Statutární město Brno

„Nábřeží řeky Svatky – Realizace protipovodňových opatření města Brna – etapy VII a VIII“

VYSVĚTLENÍ, ZMĚNA NEBO DOPLNĚNÍ ZADÁVACÍ DOKUMENTACE

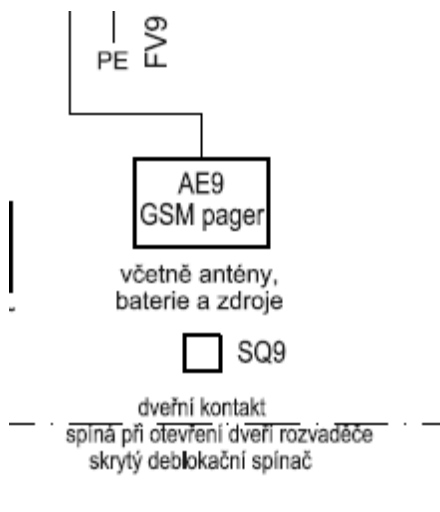
Dotaz č. 13

Ve výkresové části je dále zobrazeno:

Může zadavatel potvrdit, že přes GSM zařízení nebude možné dálkově ovládat čerpadla a servopohony na hradidlech, tj. jejich ovládání budou možné pouze ručně na rozvaděči?

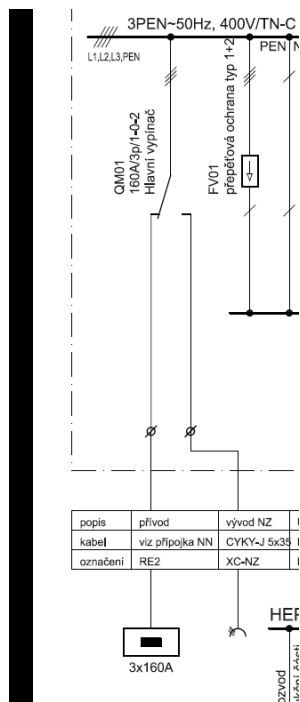
Ve výkrese rozvaděče RM2 v částech D_09_300 není uveden parametr pro použití přívodky pro napojení motorgenerátoru:

Žádáme zadavatele o doplnění této chybějící informace

03 - SO 07.07 Revitalizace řeky - úprava dna v km 37,055 - 39,910

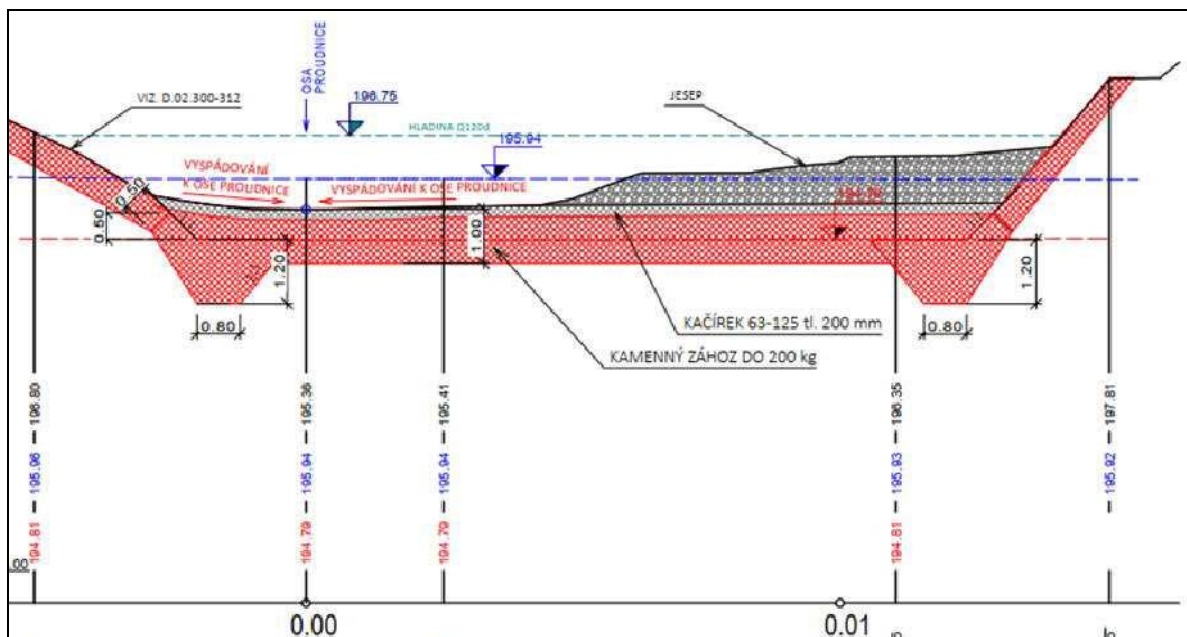
32	K	464571124	Pohoz dna nebo svahů jakékoliv tloušťky z kameniva těžného hrubého, z terénu, frakce do 125 mm	m3	11 466,700
VV			11466,7 "příloha D.02.221 až 224, D.02.321, D.02.121-125, D.02.605, dno - kačírek		11 466,700

V PD je uveden kačírek 63-125. Ve výkazu výměr je uvedena frakce 0-125. Lze použít kačírek s příměsí prachových částic dle výkazu výměr nebo je nutné dodržet frakci 63-125?
